ПАСПОРТ ДОСТУПНОСТИ объекта социальной инфраструктуры (ОСИ)

- 1.1. Наименование (вид) объекта муниципальное бюджетное дошкольное образовательное учреждение «Центр развития ребенка-детский сад №9»
- 1.2. Адрес объекта с.Авангард, у.Вишневая 8
- 1.3. Сведения о размещении объекта:
- отдельно стоящее здание, основное двухэтажное помещение 705,8 кв.м.
- наличие прилегающего земельного участка (да, нет) 5956 кв м.
- 1.4. Год постройки здания: основного 1972.
- 1.5. Дата предстоящих плановых ремонтных работ: текущего 2014год,
капитального-

Приложение 1
к Акту обследования ОСИ
к паспорту доступности ОСИ
№ 1 от «25» июня 2014 г.

Фото №4: Кабинетная форма обслуживания

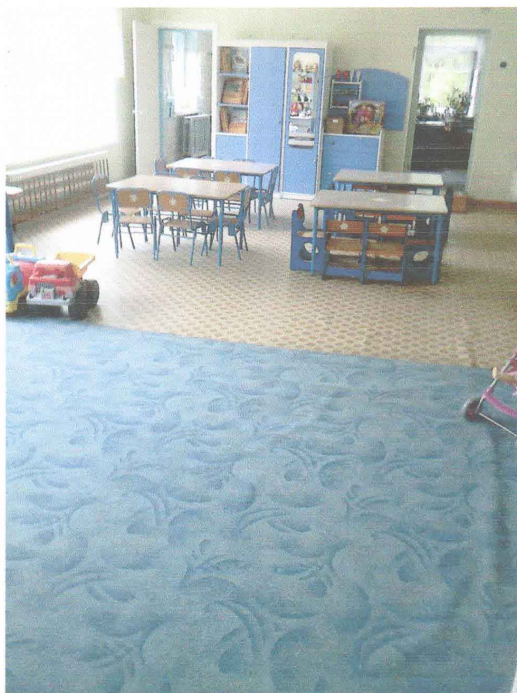
№ п/п	Наименование функционально-планировочного элемента	Наличие элемента			Выявленные нарушения и замечания		Работы по адаптации объектов	
		есть/ нет	№ на плане	№ фото	Содержание	Значимо для инвалида (категория)	Содержание	Виды работ
4.1	Кабинетная форма обслуживания	есть	-		Отсутствуют информирующие обозначения	все	Установить информирующие обозначения	Текущий ремонт
4.2	Зальная форма обслуживания	есть	-	-				
4.3	Прилавоочная форма обслуживания	-	-	-				
4.4	Форма обслуживания с перемещением по маршруту	-	-	-				
4.5	Кабина индивидуального обслуживания	-	-	-				
	ОБЩИЕ требования к зоне				Информирующие обозначения помещений: - рядом с дверью, со стороны дверной ручки; - на высоте от 1,4 до 1,75 м; - дублирование рельефными знаками	все		Текущий ремонт

Кабинетная форма обслуживания	ДУ	-		Текущий ремонт
-------------------------------	----	---	--	----------------

Фото № 5: Санитарно-гигиенические помещения

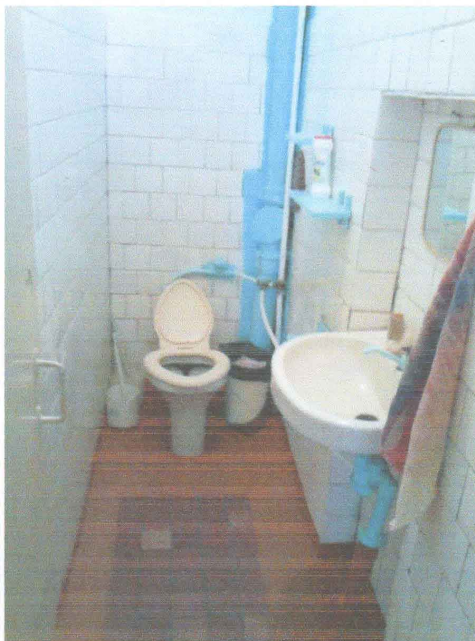
№ п/п	Наименование функционально- планировочного элемента	Наличие элемента			Выявленные нарушения и замечания		Работы по адаптации объектов	
		есть/ нет	№ на плане	№ фото	Содержание	Значимо для инвалида (категория)	Содержание	Виды работ
5.1	Туалетная комната	есть	-	-	туалетная комната маленьких размеров, отсутствуют поручни, крючки для костылей, нет информации для слабовидящих, отсутствует кнопка вызова сотрудников. Отсутствует универсальная кабина	К.О.С.	Оборудование туалетной комнаты, установка тактильного или светового табло	ТР
5.2	Душевая/ ванная комната	нет	-	-	-	-	-	-
5.3	Бытовая комната (гардеробная)	нет	-	-	-	-	-	-
	ОБЩИЕ требования к зоне				Доступная кабина должна быть оборудована не менее: ширина – 1,65м. глубина – 1,8м. ширина двери – 0,9м.,	О,С,К

крючки для одежды, костылей, откидные опорные поручни, штанги			
--	--	--	--	---	--	--	--

Комментарий к заключению: технические решения невозможны -организация альтернативной формы обслуживания

Фото № 5: Санитарно-гигиенические помещения

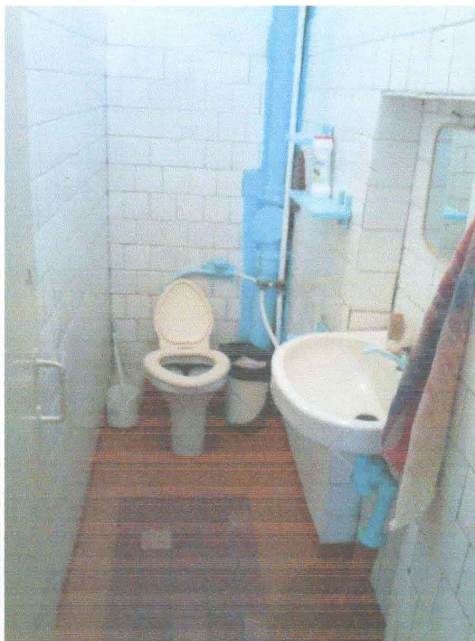
крючки для одежды, костылей, откидные опорные поручни, штанги			
--	--	--	--	---	--	--	--

Комментарий к заключению: технические решения невозможны -организация альтернативной формы обслуживания
